## DOSSIER FINALE DELLA MEDIAZIONE AMBIENTALE “ROGGIA DEL VALLETTO”

Viale dei Cipressi – Inverigo (Como)

Recupero del corso della roggia dell'Orrido di Inverigo con separazione collettore fognario - PROGETTO DEFINITIVO-ESECUTIVO lotti 1 e 2

**Oggetto: “RECUPERO DEL CORSO DELLA ROGGIA DELL'ORRIDO DI INVERIGO  
CON SEPARAZIONE COLLETTORE FOGNARIO”  
*Osservazioni delle Associazioni Orrido e Le Contrade***

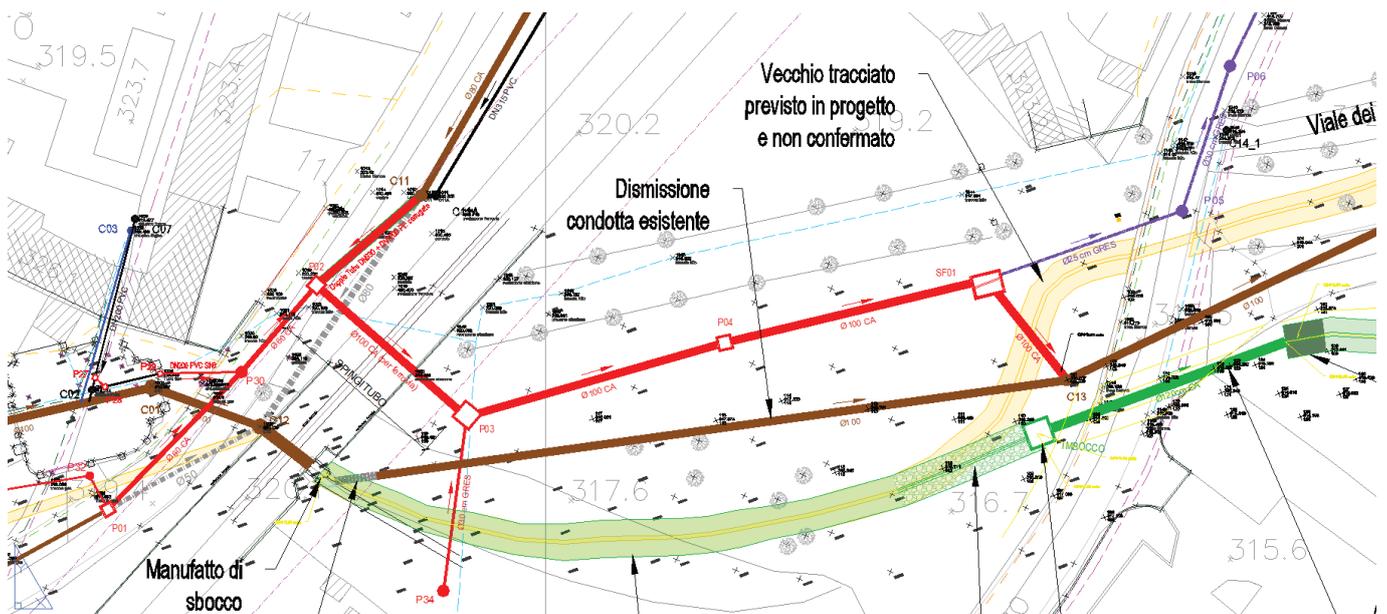
2) Utilizzo del condotto che conduce direttamente a Lambro attraverso la ex proprietà Victory come recapito delle acque di sfioro provenienti dalle opere di cui al lotto 2 per preservare l’Orrido da ulteriori contaminazioni. Anche in questo caso è stata accolta una richiesta avanzata sia dall’associazionismo ambientale di Inverigo che dalla nuova proprietà dell’area ex-Victory: utilizzare il condotto che oggi recapita le acque nere e bianche del quartiere dell’Esedra di Inverigo direttamente a Lambro (tratto

marrone nella figura seguente) per immettervi le acque di pioggia scolmate dalla nuova rete mista prevista al lotto 2 del medesimo appalto, consentendo di preservare l’Orrido di Inverigo anche dalle acque di sfioro che verrebbero recapitate direttamente a Lambro, attraverso la condotta esistente, qualche centinaio di metri più a valle. Tale opzione sarà pienamente approvata all’esito delle verifiche sulla condotta da realizzare mediante videoispezione.

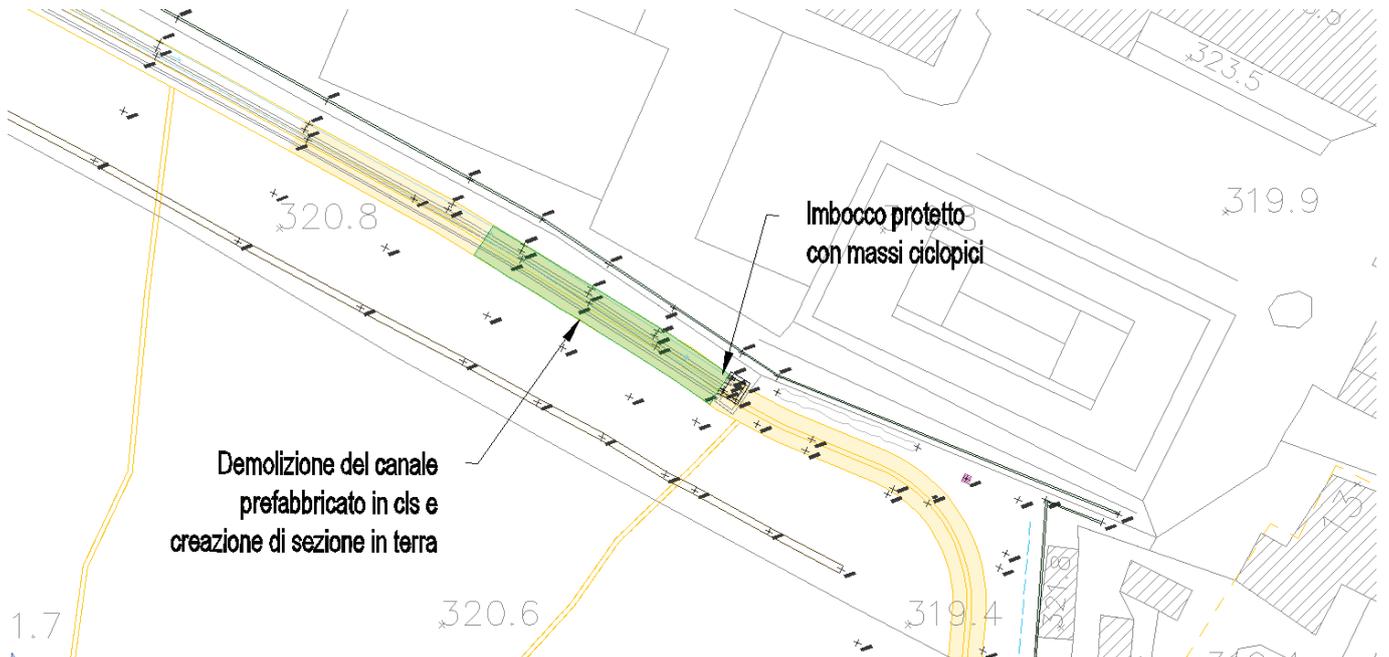
3) Eliminazione dello stombinamento della roggia a monte dell’Esedra e mantenimento della canaletta a protezione dell’area di rispetto di pozzo. E’ stata in questo caso accolta anche la richiesta di non stombare la roggia a monte dell’Esedra, procedendo ad una

parziale rinaturazione del tratto finale della parte in canaletta (tratto in verde nella figura seguente) e mantenendo a monte di questo tratto lo stato di fatto a protezione della falda da eventuali contaminazioni.

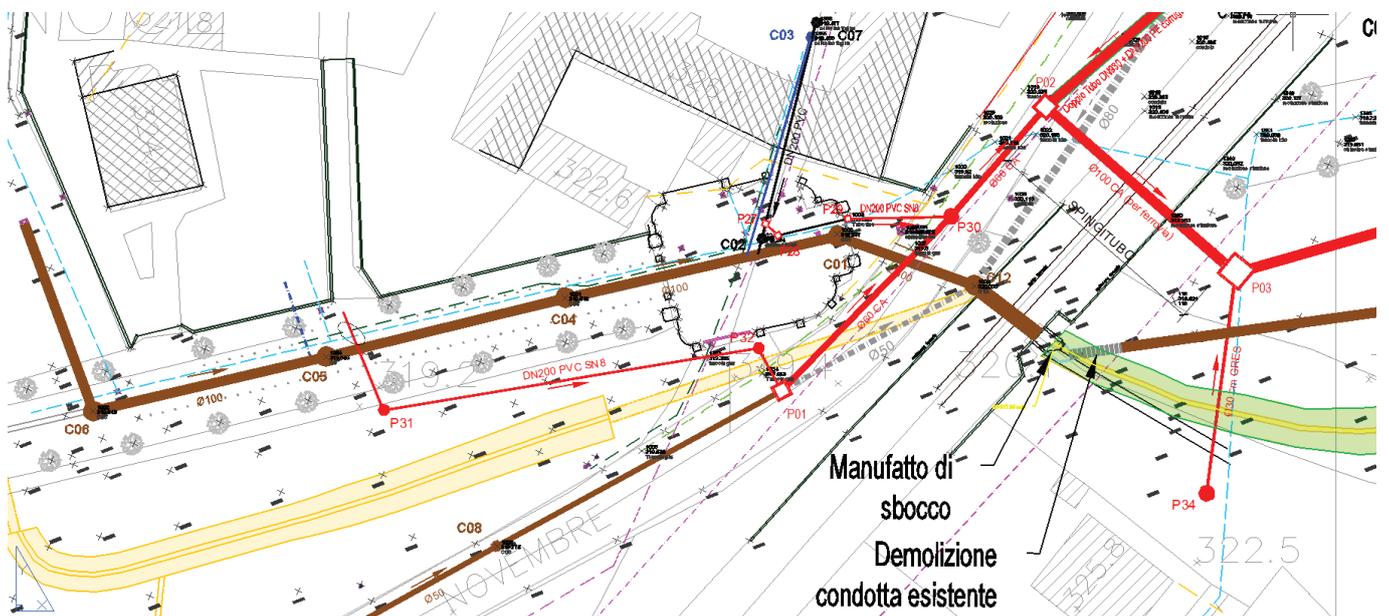
- 4) Mantenimento del tratto intubato esistente sotto piazza dell'Esedra. Nell'ottica della realizzazione delle aree di laminazione proposte all'interno del Tavolo di mediazione il condotto esistente sottopassante l'Esedra (in marrone nella figura seguente), per il quale la portata massima stimata è di circa 1,00

mc/s, può tornare in auge proprio alla luce della diminuzione delle portate di picco provenienti da monte. Con questa soluzione si otterrebbe il duplice scopo, certamente apprezzabile, di risparmio di risorse pubbliche e di laminazione locale delle portate meteoriche.

Fig.5

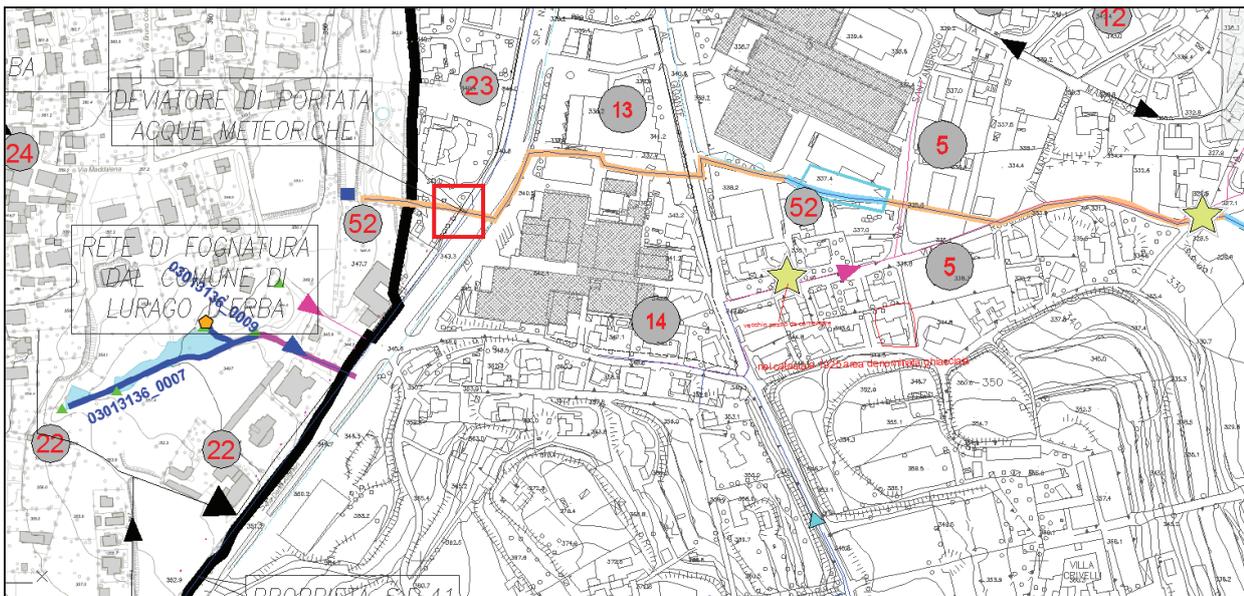
Da ciò la necessità di rivedere il dimensionamento del sottobacino drenante (SB1) anche alla luce di quanto emergerà dall'ispezione del manufatto di deviazione di portata delle acque meteoriche presente in corrispondenza dell'attraversamento della roggia del Valletto lungo la S.P. 41 (cfr. ubicazione in Fig. 5 – riquadro in rosso).

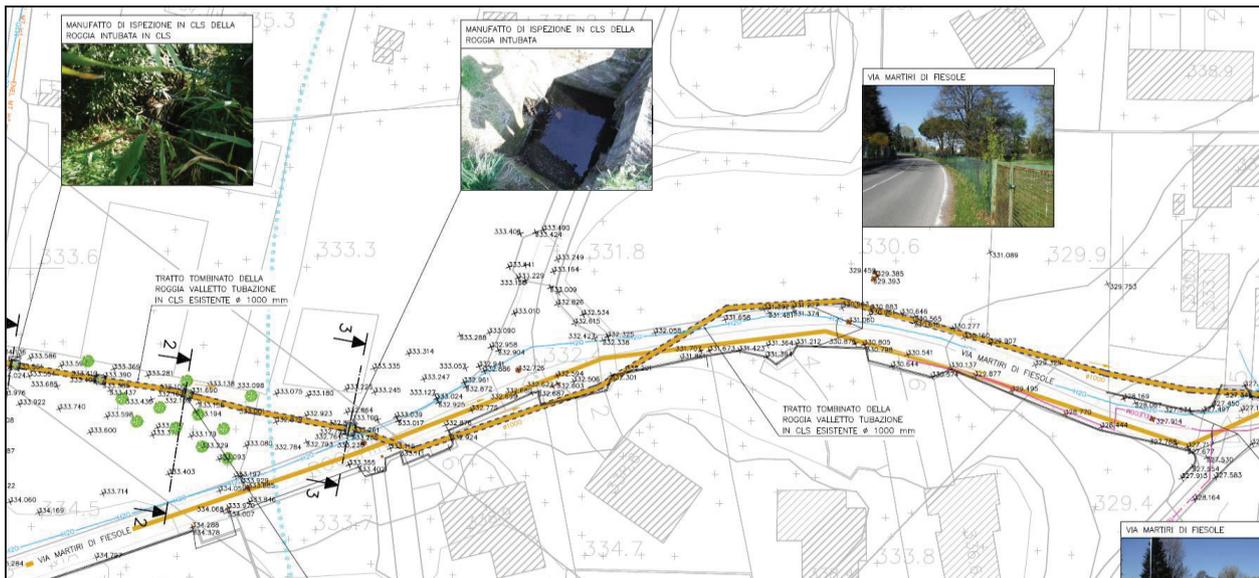
Con riferimento all'ubicazione del tracciato della roggia del Valletto sono emerse delle difformità tra il tracciato utilizzato dai progettisti per la modellazione numerica e quello riportato nella cartografia ufficiale del Reticolo Idrico Minore del Comune di Inverigo (genn. 2014): in particolare esse si riscontrano nel tratto compreso tra l'inizio della roggia e all'incirca l'attraversamento di Via Sant'Ambrogio. Da ciò ne consegue una variazione dell'estensione del sottobacino drenante SB2.

Difformità si riscontrano anche nell'ubicazione del tratto interrato posto a valle dell'ultimo manufatto di ispezione in prossimità di Via Martiri di Fiesole sino all'altezza del pozzo acquedottistico di Via Rocchina (cfr. stralcio in Fig. 6 tratta da TAV. 2.1 Planimetria stato di fatto AREA1).

**Fig.14 – Bacino drenante la roggia Valletto alla sezione dell'Esedra**

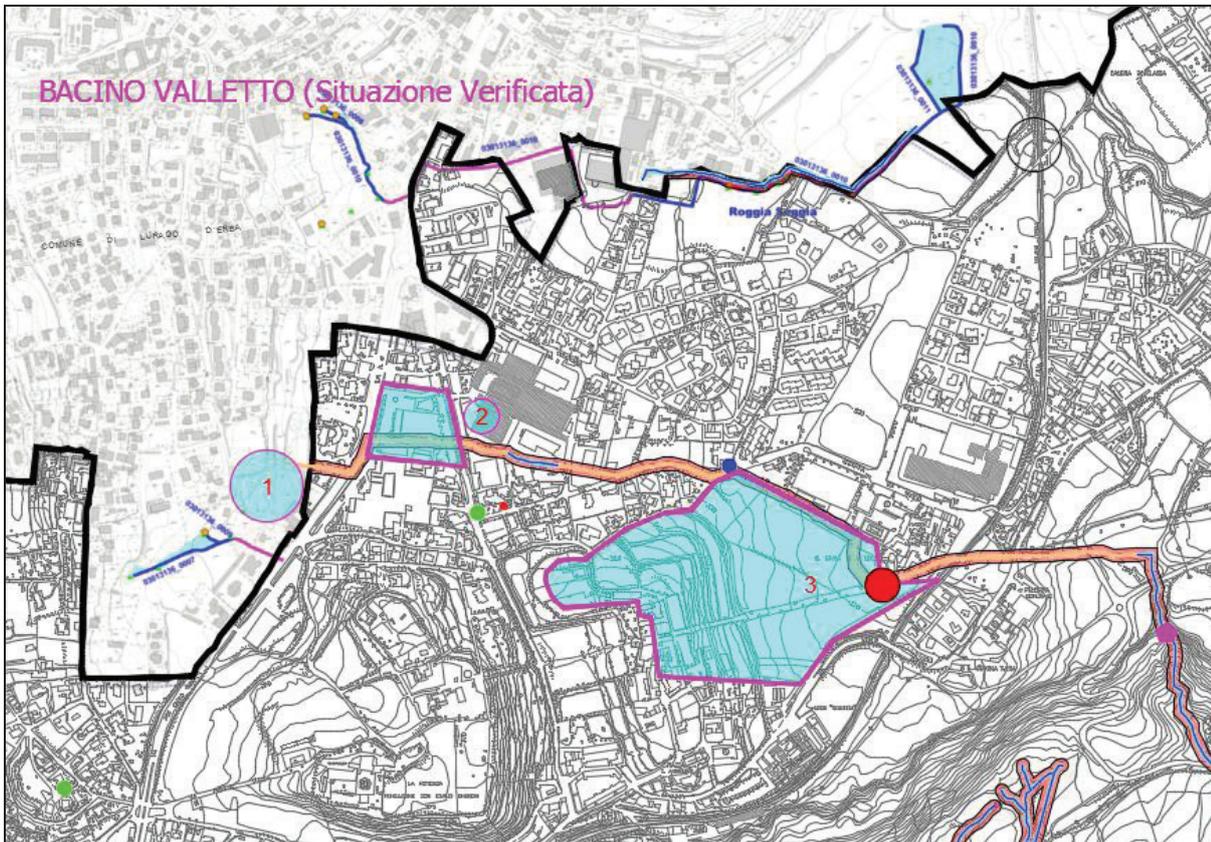
In termini areali si osserva come la superficie effettivamente afferente alla roggia del Valletto alla sezione dell'Esedra sia di ~12,1 ha; a questa superficie bisognerà aggiungere un altro eventuale contributo (indicato con la sigla 1) derivante dal sottobacino SB1 individuato dai progettisti del Lotto 1, le cui acque di deflusso meteorico parrebbe vengano inviate parte verso la roggia del Segià (in Comune di Lurago d'Erba) e parte, mediante il deviatore di portata ubicato in prossimità dell'attraversamento della roggia del Valletto lungo la S.P. 41 entro la roggia del Valletto (come già in precedenza descritto – cfr. ubicazione in Fig. 5).

#### **Area 2 di intervento (tra Via Rocchina e la ferrovia): “rinaturazione, stombinamento e posa di nuovo condotto dedicato alla roggia”**

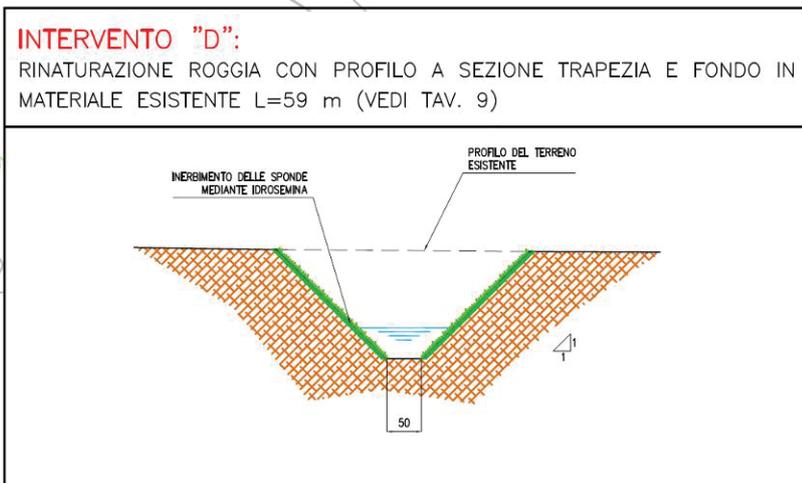
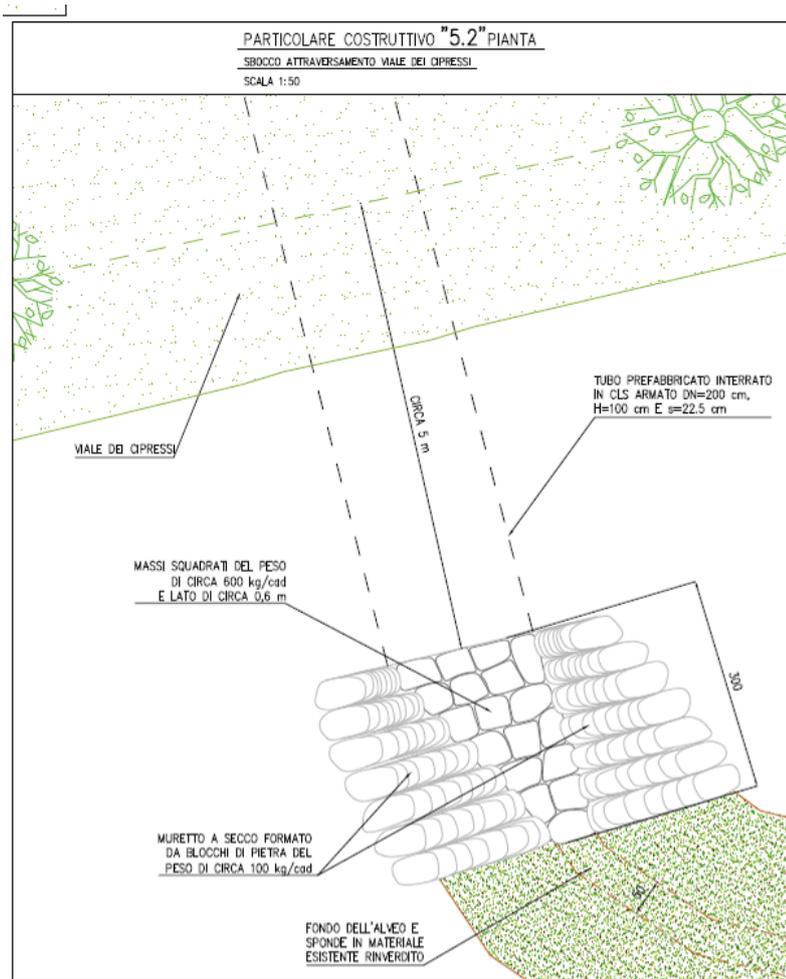
Con specifico riferimento all'Area 2 di intervento il Comune e le Associazioni non concordano sulla necessità di dover riportare a cielo aperto quel tratto di roggia intubata il cui corso originario non è di fatto quello in progetto (in quanto una volta passava sotto gli edifici esistenti). Tale stombinamento (sviluppo complessivo di circa 60 m) andrebbe a modificare pesantemente il contesto storico-paesaggistico e naturale del Viale dei Cipressi e della collina del Parco storico di Villa Crivelli.

Inoltre questo nuovo alveo risulterebbe compreso entro un'area a prato delimitata a nord dal Viale dei Cipressi e a sud dalla strada comunale la cui larghezza varia tra un minimo di circa 6 m in prossimità dell'Esedra e di circa 22 m all'altezza dell'attraversamento del Viale dei Cipressi (in media circa 14 m).

Si può invece concordare sull'eventuale rinaturazione del tratto che corre già a cielo aperto entro una canaletta in calcestruzzo (tratto di circa 190 m), prolungandolo eventualmente così da raggiungere uno sviluppo complessivo di circa 230 m (interessando tutto il confine con l'oratorio posto a nord e parte della curva verso dx) (cfr. sezione intervento B).

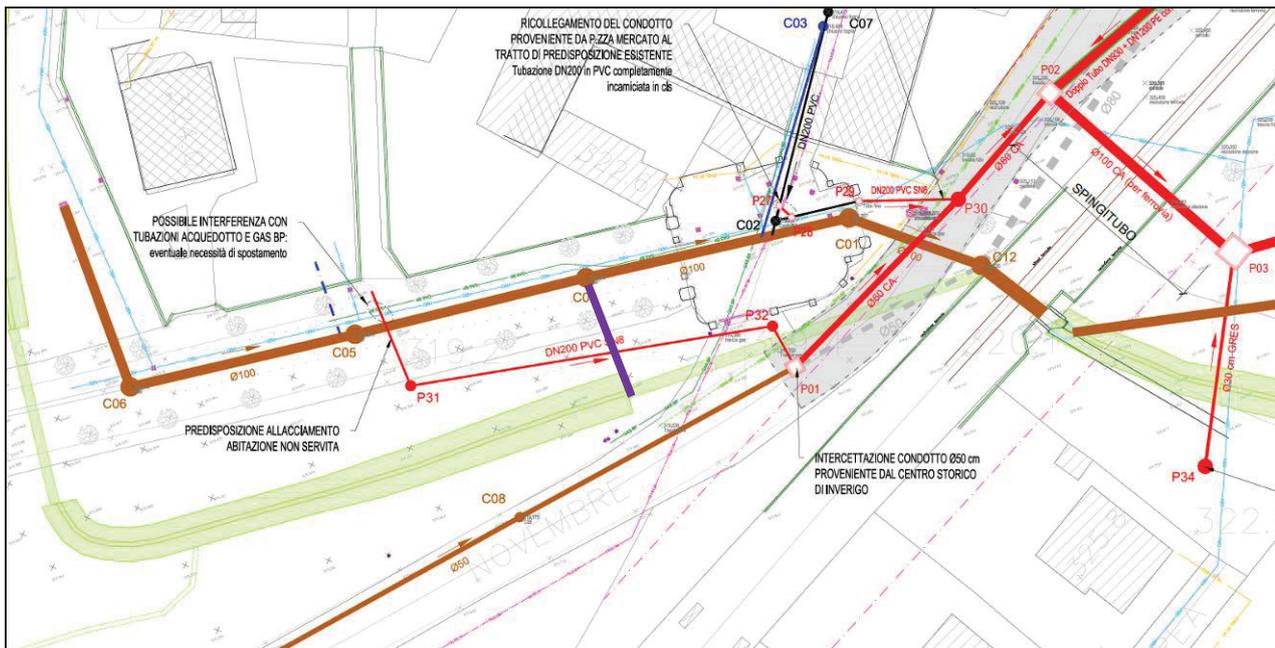
di un battente d'acqua massimo di circa 50-60 cm per un volume di invaso totale di circa 500 m<sup>3</sup> (vedi ubicazione area LAM2 sulla mappa tratta da google earth di seguito riportata).

- 4) Predisposizione di un'uscita in obliquo della tubazione Ø 1000 a partire dalla cameretta C04 e raccordo con il tracciato in progetto (vedi Intervento 3); indicativamente sviluppo di circa 10 m.
- 5) Nel punto di innesto del tratto obliquo proveniente dalla cameretta C04 entro la tubazione di progetto (Ø 1200) spinta a monte dell'esedra (cfr. Intervento 3) inserimento di un pozzetto con griglia superficiale con la duplice funzione di costituire una bocca tarata di ingresso per l'immissione regolata delle portate generate sul bacino prativo compreso tra il Viale dei Cipressi e la Via IV Novembre. Allo stesso modo tale elemento potrebbe lavorare al contrario laddove, particolari situazioni idrauliche determinassero rigurgiti nella tubazione.
